改善箇所説明図

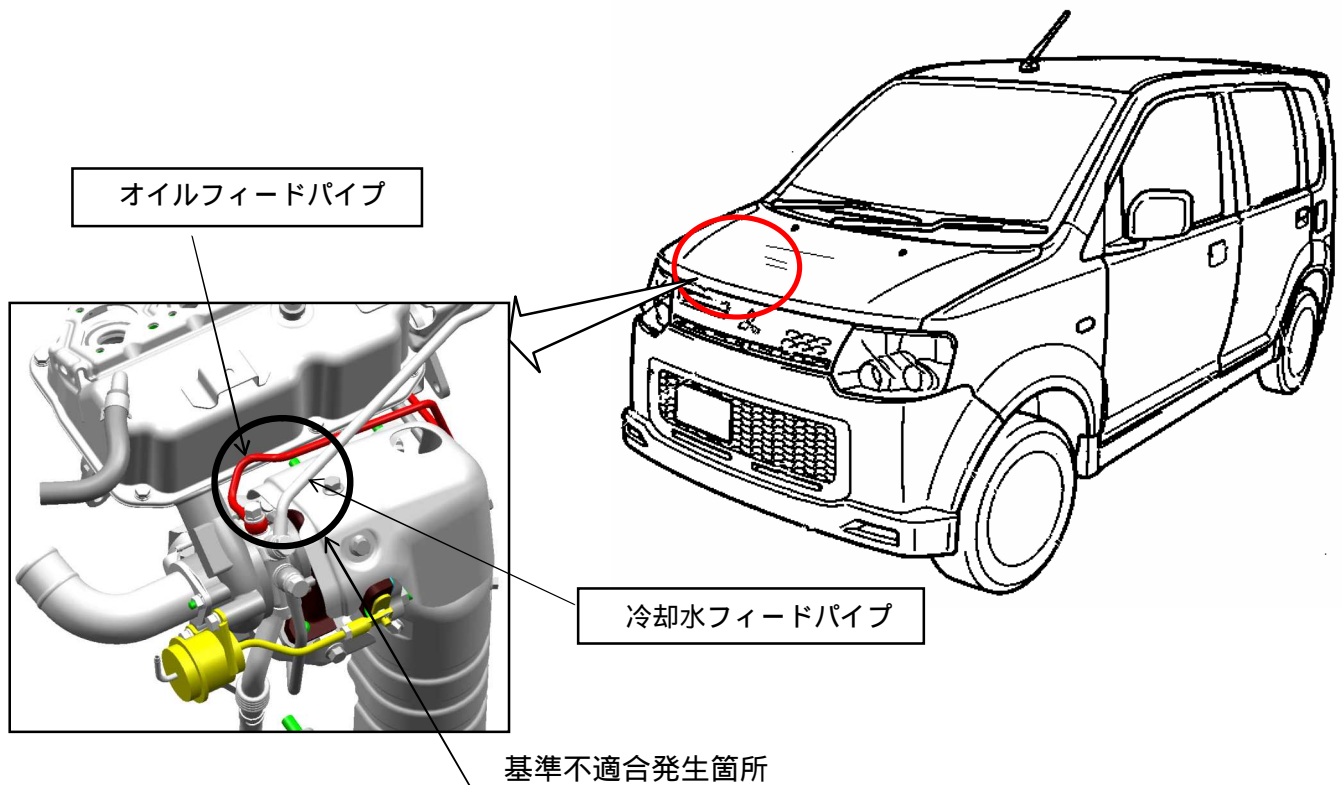
ターボチャージャ付車両において、ターボチャージャへオイルを供給するオイルフィードパイプの配管位置及び防錆処置が不適切なため、融雪剤散布地域での走行等により塩水がかかり当該パイプが腐食することがある。そのため、そのまま使用を続けると、腐食が進行して穴があき、オイルが漏れ排気管に付着し白煙が発生し、最悪の場合、漏れたオイルが発火し、火災に至るおそれがある。

ターボチャージャ付車両において、ターボチャージャへ冷却水を供給する冷却水フィードパイプの配管位置及び防錆処置が不適切なため、融雪剤散布地域での走行等により塩水がかかり当該パイプが腐食することがある。そのため、そのまま使用を続けると、腐食が進行して穴があき、冷却水が漏れるおそれがある。

オイルフィードパイプを対策品と交換する。

冷却水フィードパイプを対策品と交換する。
